Title - Sujet Reconstruction Quais 97 & 98	
Solicitation No. - N° de l'invitation EE517-142232/A	Amendment No. - N° modif. 010
Client Reference No. - N° de référence du client EE517-14-2232	Date 2014-05-16
GETS Reference No. - N° de référence de SEAG PW-\$QCM-008-15898	
File No. - N° de dossier QCM-3-36330 (008)	CCC No./N° CCC - FMS No./N° VME
Solicitation Closes - L'invitation prend fin at - à 02:00 PM on - le 2014-05-28	Time Zone Fuseau horaire Heure Avancée de l'Est HAE
F.O.B. - F.A.B. Plant-Usine: <input type="checkbox"/> Destination: <input checked="" type="checkbox"/> Other-Autre: <input type="checkbox"/>	
Address Enquiries to: - Adresser toutes questions à: Rochette, Jean	Buyer Id - Id de l'acheteur qcm008
Telephone No. - N° de téléphone (418) 649-2834 ()	FAX No. - N° de FAX (418) 648-2209
Destination - of Goods, Services, and Construction: Destination - des biens, services et construction:

Titre : **RECONSTRUCTION QUAIS 97 & 98**

QUAIS DE LA REINE - RECONSTRUCTION DES QUAIS 97-98

ADDENDA N° 3

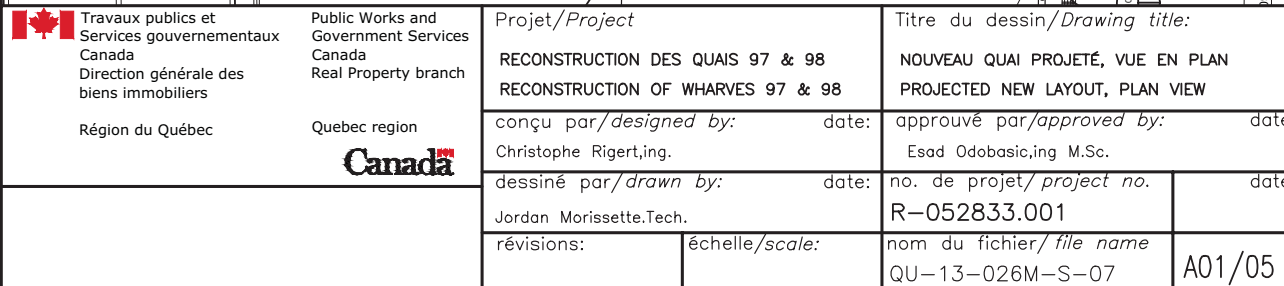
Question 23 :

Est-ce que vous pouvez nous fournir le no. pour les manilles et émerillons chez Crosby?

Aucune marque n'a été spécifiée sur les plans. Il appartient à l'Entrepreneur de s'assurer de la compatibilité géométrique (mentionné aux plans) pour les éléments en respectant les capacités exigées.

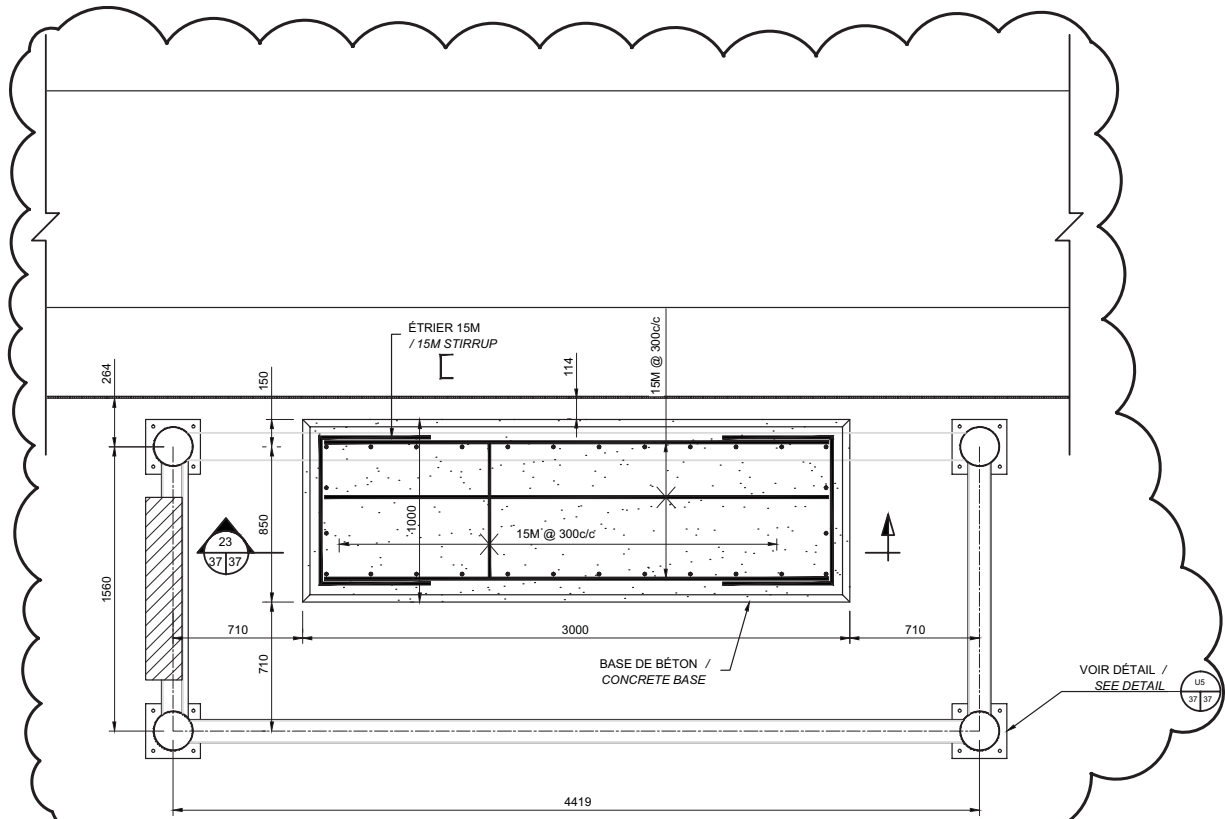
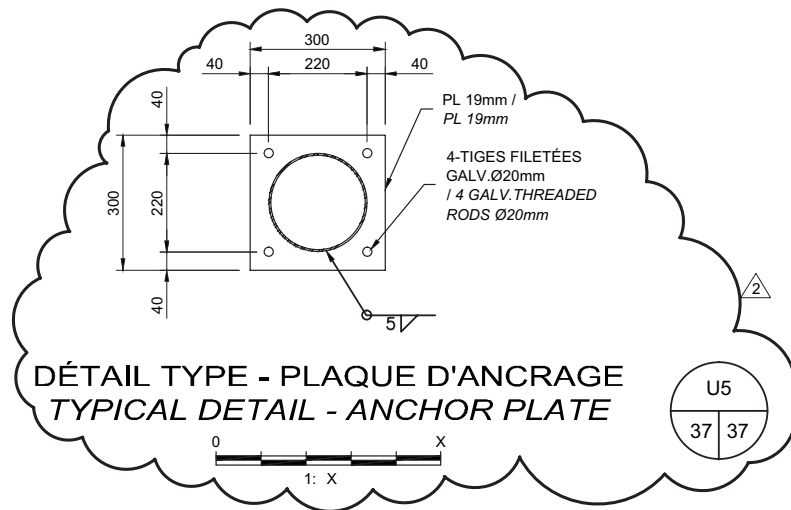
Feuillet S30

Des précisions sont faites sur l'armature autour des puits de tirage.

BASES ET DALLE DE BÉTON
CONCRETE BASES AND SLAB.

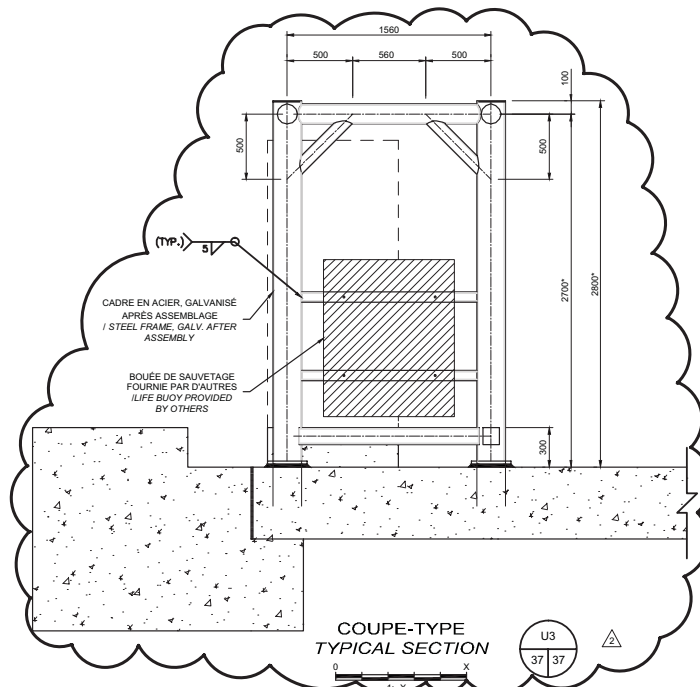
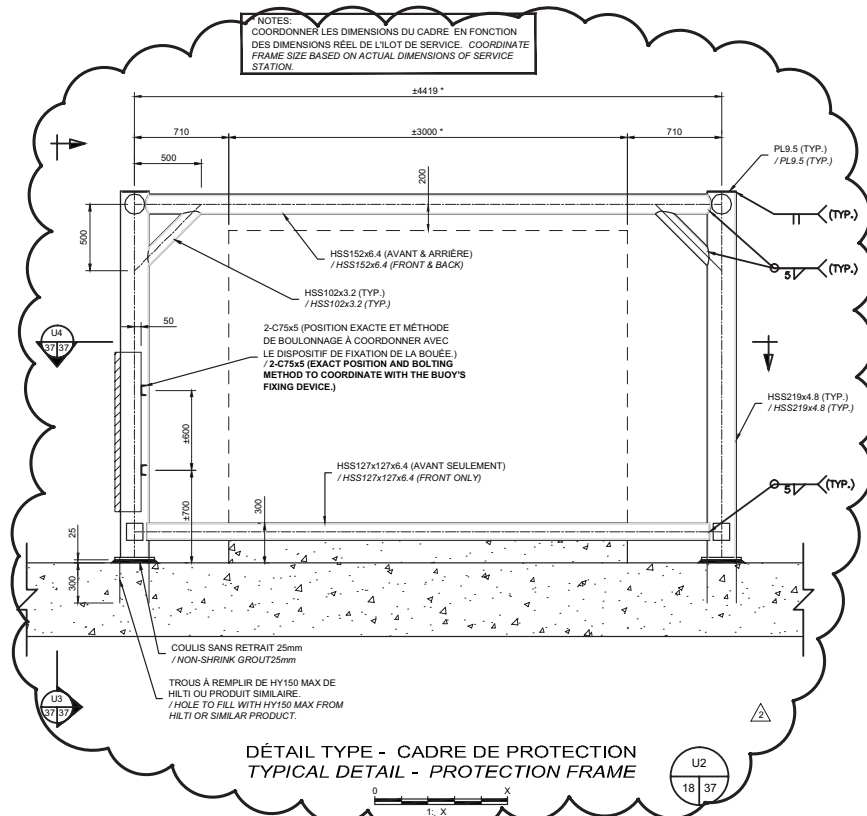
Feuillet S37

Des détails sont ajoutés pour le cadre de protection.

Sheet no
PCA1/1

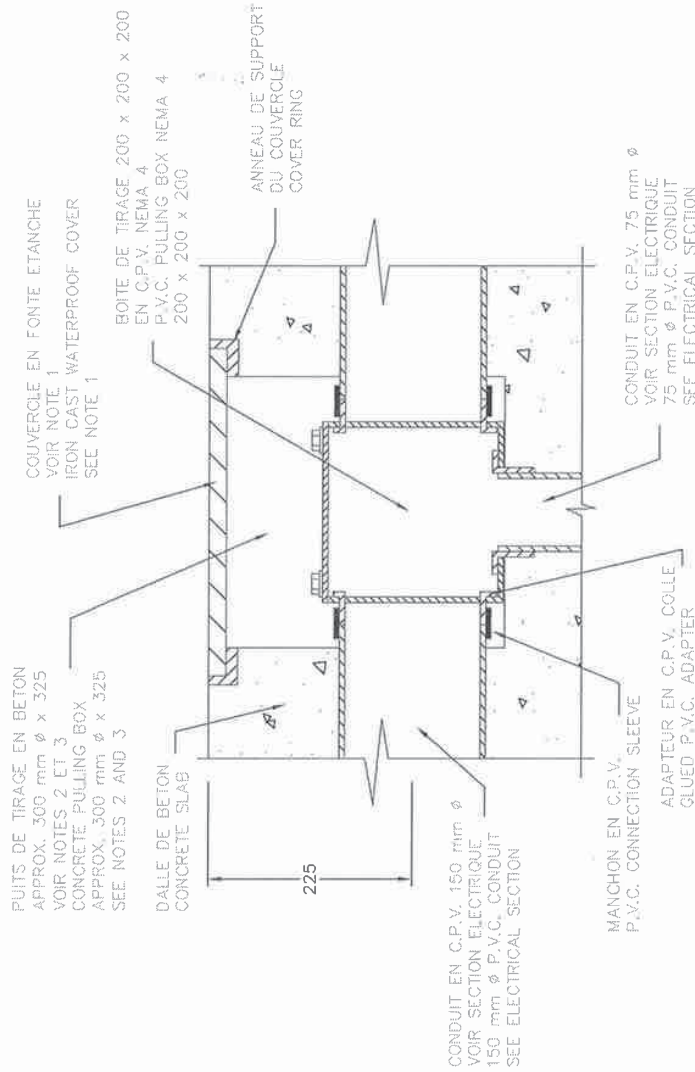
Protection cathodique

1. Les puits de tirage d'anodes Ø 300 x 350 sur les plans de soumission seront fabriqués selon le dessin PCA1/1. La boîte de tirage est de type IPEX modèle Sceptra JB884 ou équivalent.
2. Les puits de tirage 600x300x600 sur les plans de soumission sont de type Synertech, modèle Oldcastle 1324-24 ou équivalent.
3. Le puits de tirage 600x600x600 sur les plans de soumission est remplacé par une boîte 600x1800x600 de type Synertech, modèle Oldcastle 2436-24 ou équivalent.
4. Sur les feuilles des plans PC01/08 à PC08/08 aux endroits où des regards et des regards préfabriqués sont spécifiés, il faut lire des puits de tirage.

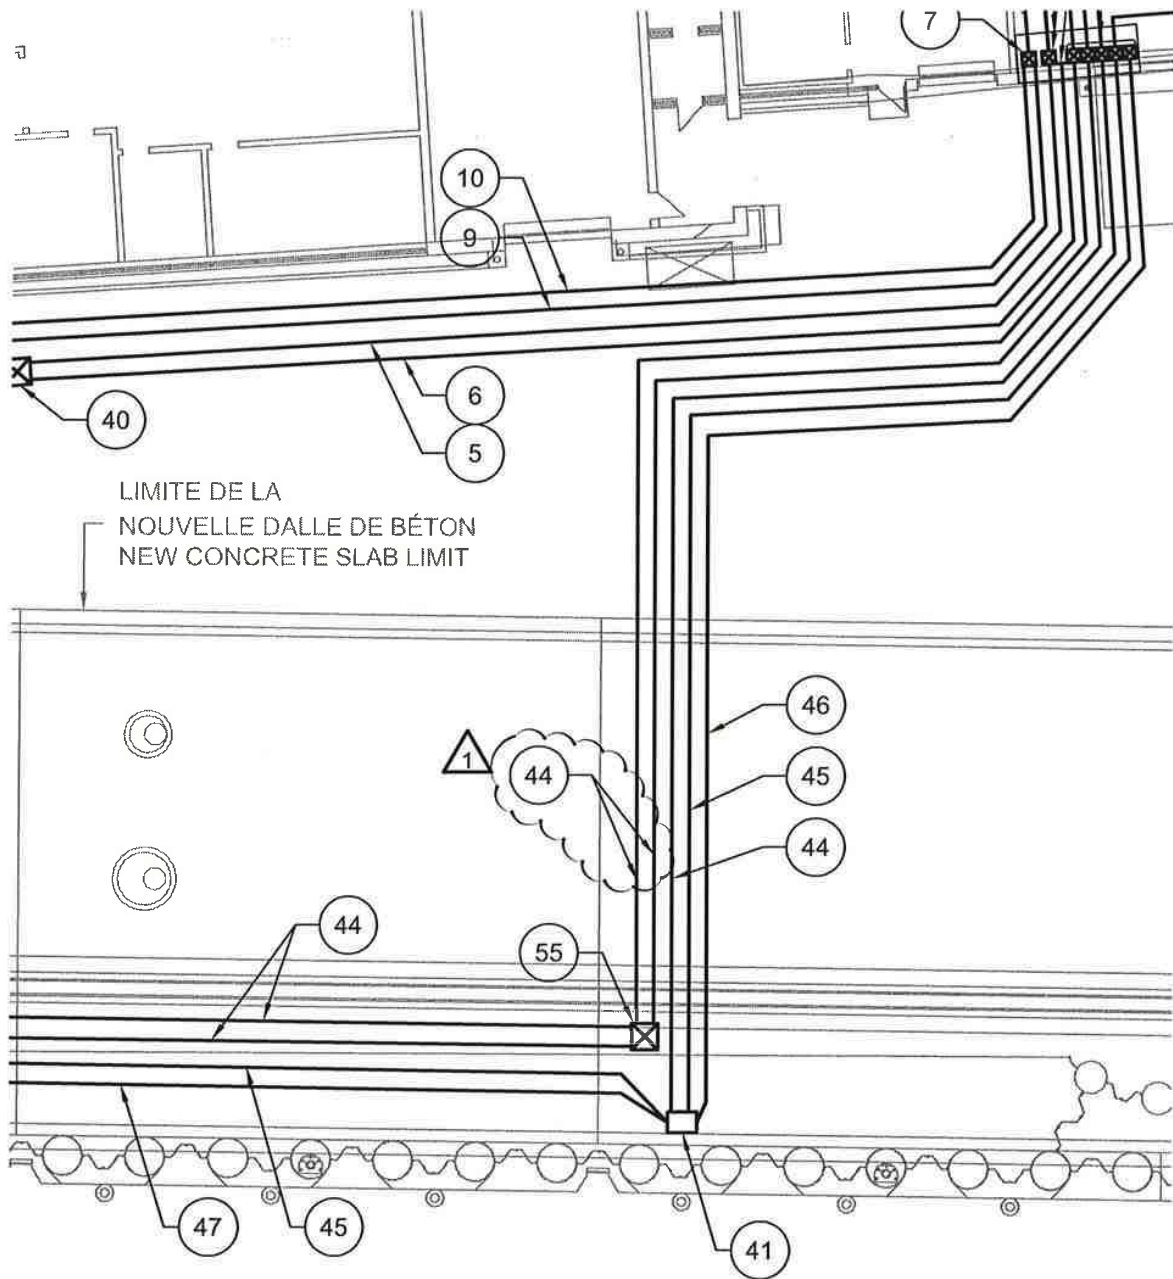
Feuillet E01/03

La note 16 est modifiée (voir extrait E01/07).

E02/07

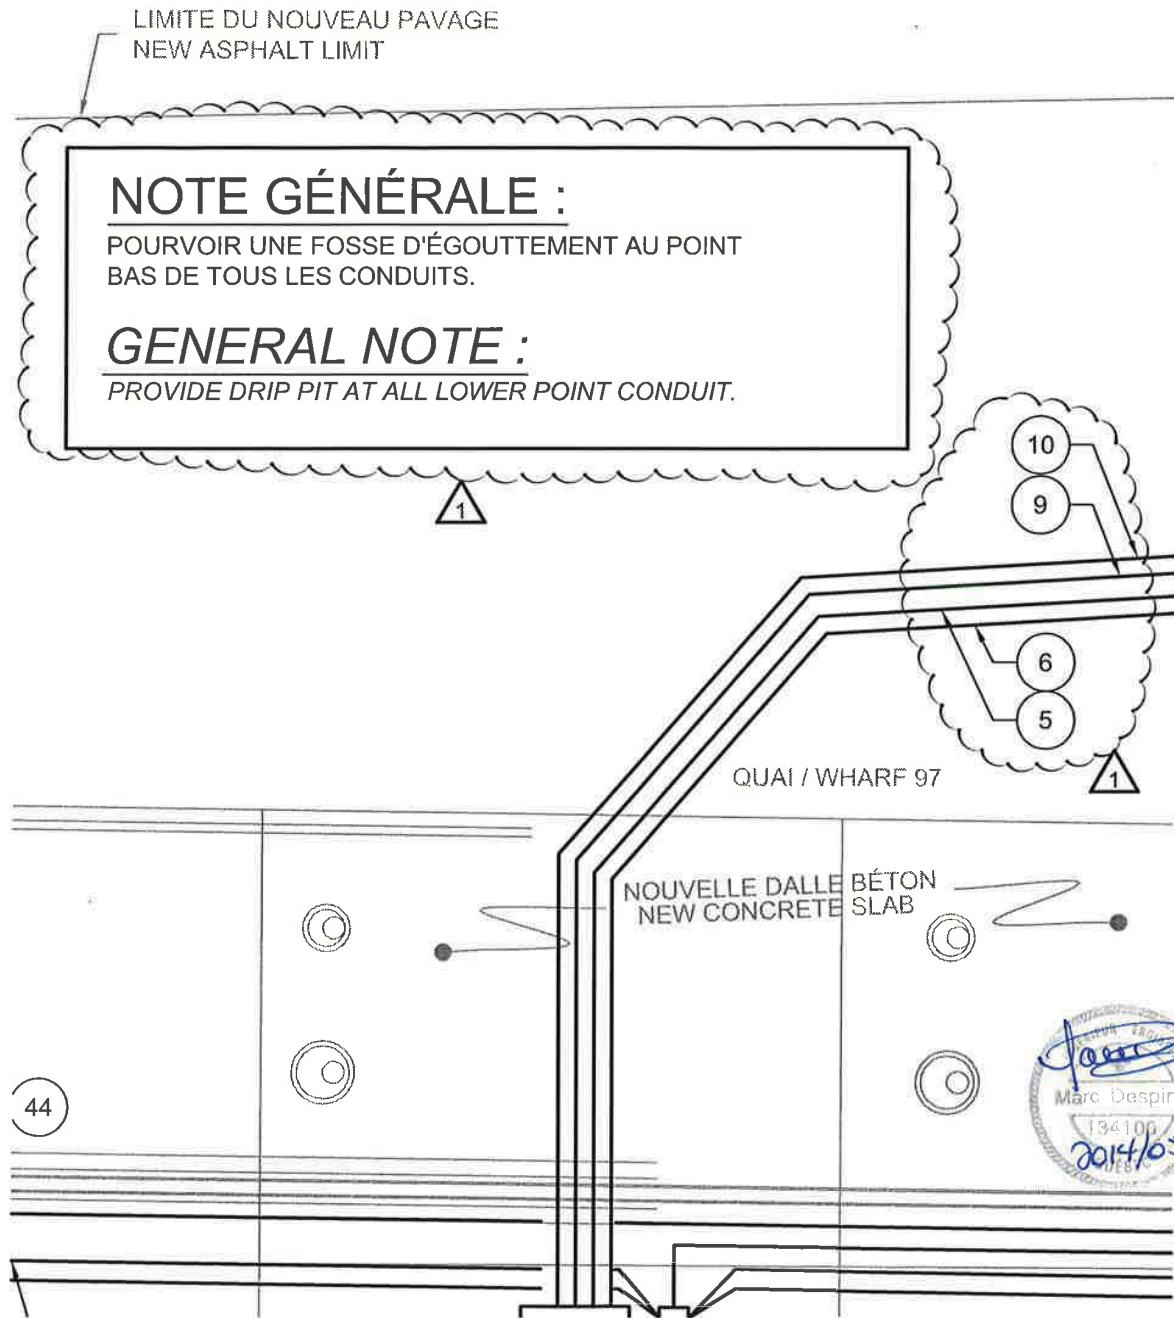
Feuillet E02/03

Identification item 44 ajoutée (voir extrait E02/07)

E03/07

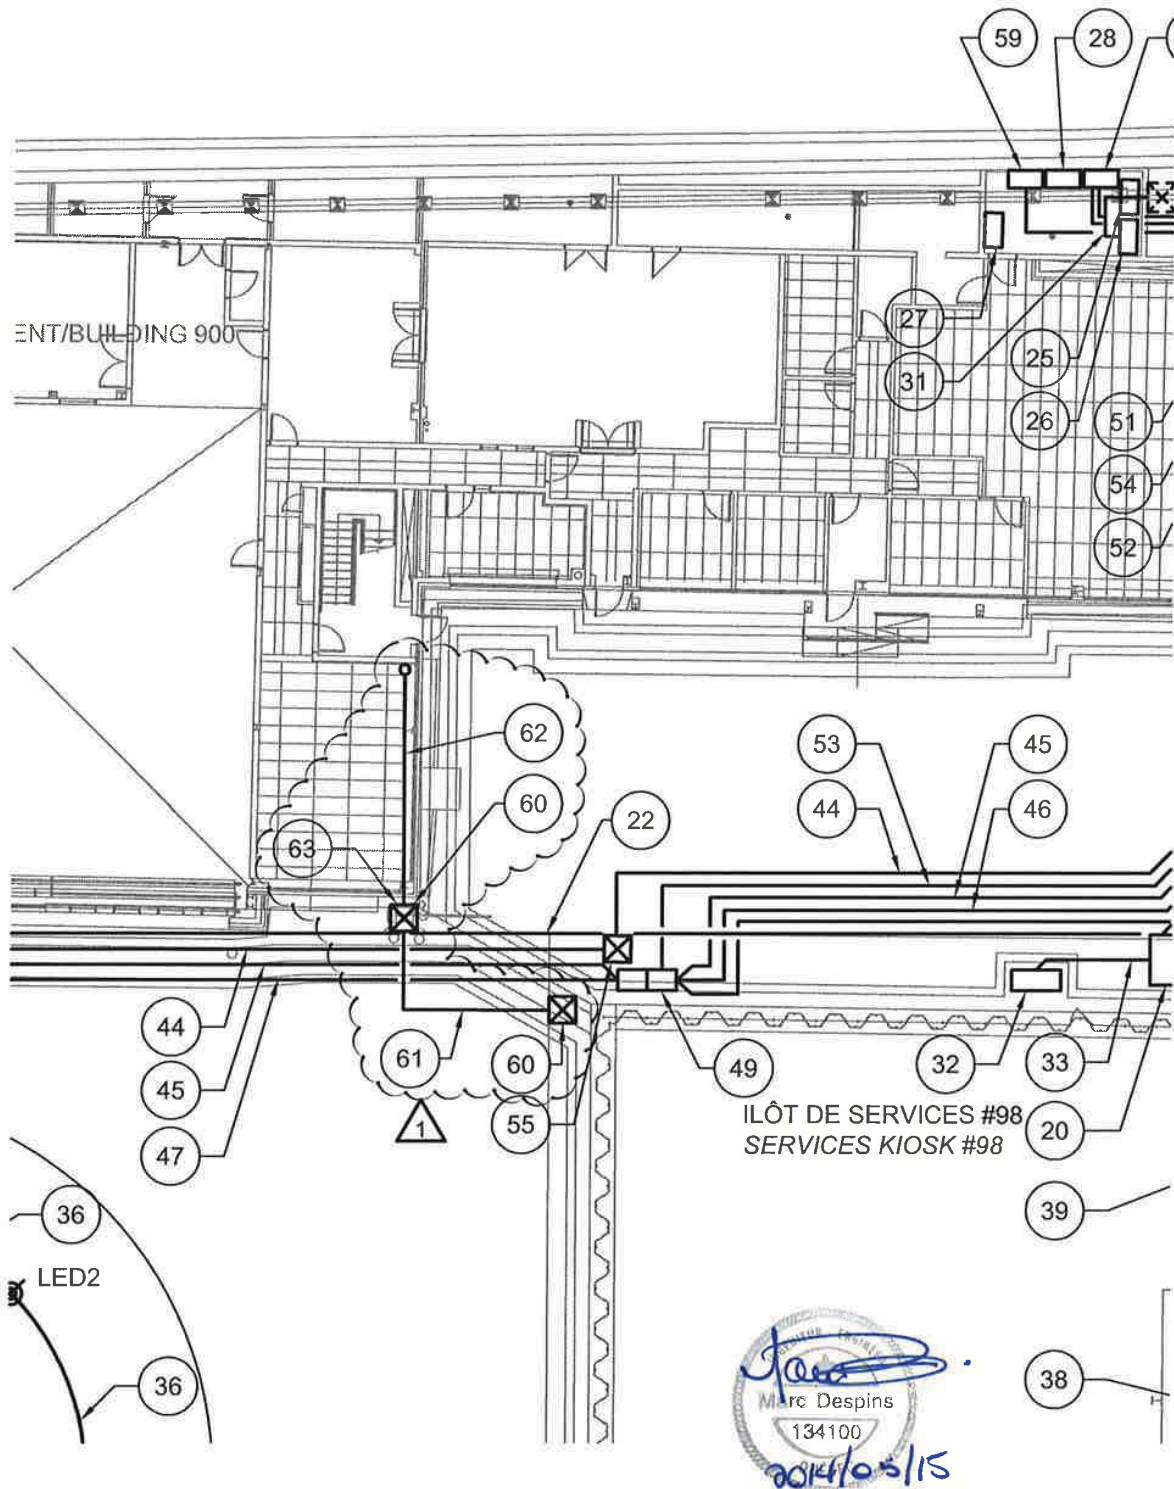
Feuillet E02/03

Identification des items 5, 6, 9 et 10 ajoutées (voir Extrait E03/07)
